Samråd inför ansökan om nätkoncession för ny 130 kV-kraftledning mellan Masmo station i Kungens kurva och Glömsta i Huddinge kommun, Stockholms län – svar till Vattenfall Eldistribution AB

Yttrande

Bild 2: Utdrag ur Utvecklingsplan för Kungens kurva

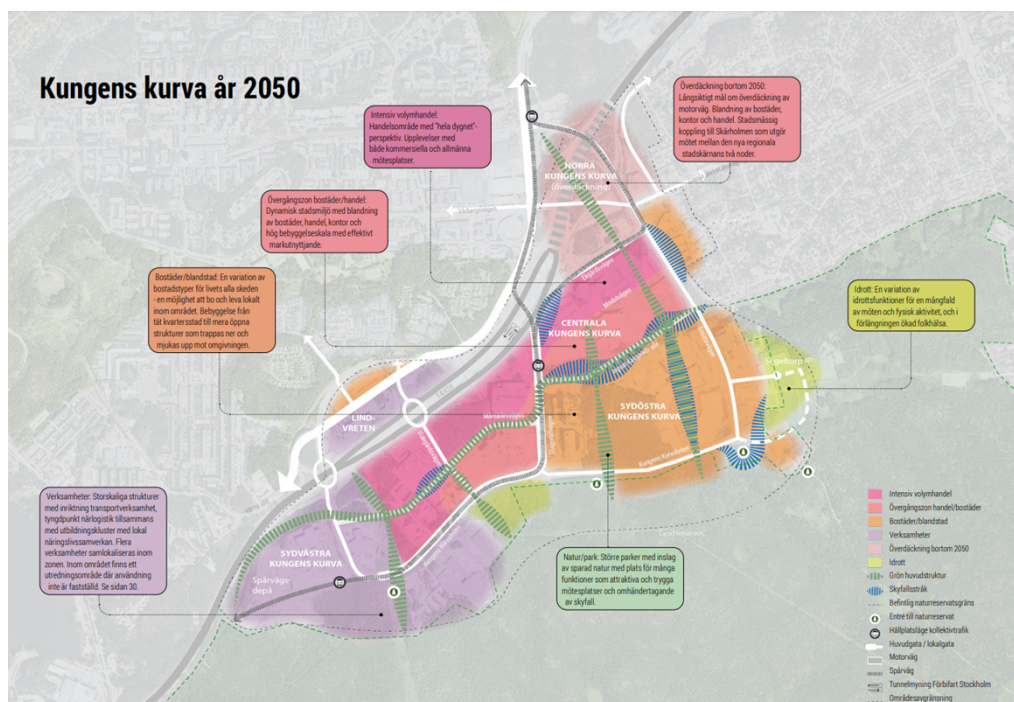
För kungens kurva finns sedan mars 2023 en antagen utvecklingsplan. Kungens kurva planeras till en levande regional stadskärna med handel, arbetsplatser och uppemot 10 000 bostäder. Kungens kurva kopplas samman med Skärholmen och tillsammans är detta en av de åtta regionala stadskärnorna som pekas ut i den regionala utvecklingsplanen för Stockholmsregionen (RUFs). Syftet är att skapa en flerkärnig Stockholmsregion och avlasta den centrala regionkärnan. Här ska tät sammanhållen bebyggelse i de bästa kollektivtrafiklägena utvecklas. Kommunens planering utgår ifrån att befintliga kraftledningar som utgörs av luftledningar på sikt markförläggs för att skapa en god livsmiljö i den regionala stadskärnan. Huddinge kommun ser därför positivt på markförlagd kabel ut från station Masmo och förordar alternativ A framför B för att undvika att ny mark i onödan belastas av rättigheter.
